ZMĚNOVÝ LIST Č.: 01

AKTUALIZACE VÝMĚR NA ZÁKLADĚ SKUTEČNÉHO PROVEDENÍ STAVBY

Název stavby:**REKONSTRUKCE STŘECHY ZÁKLADNÍ ŠKOLY OSTROV PO ŽIVELNÍ POHROMĚ**Objednatel:**Karlovarský kraj**

02 - Zákryt komínu proti zatékání do objektu

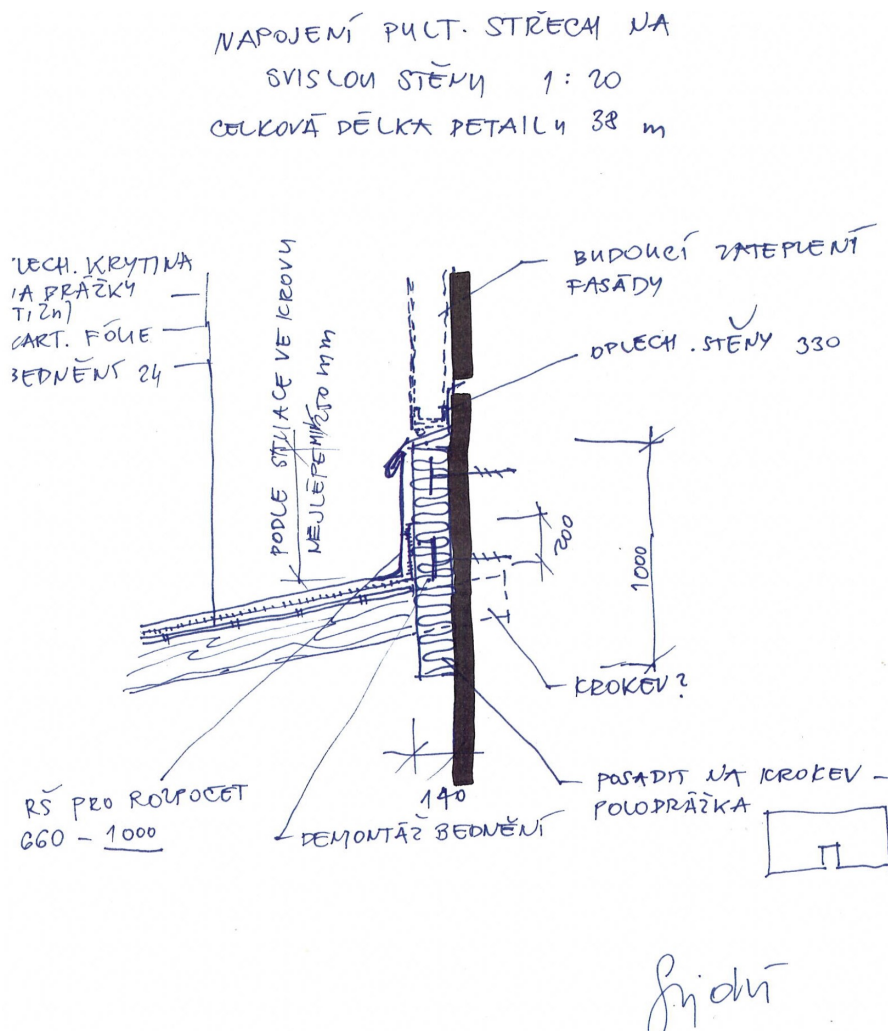
Projektová dokumentace předpokládala zachování komína z boku přistavěného k objektu k dalšímu případnému využití. Komín je v současné době nevyužíván, a je nutno zabezpečit, aby nebyl zdrojem zatékání do objektu. Komín bude proti dešti zajištěn TiZn stříškou.
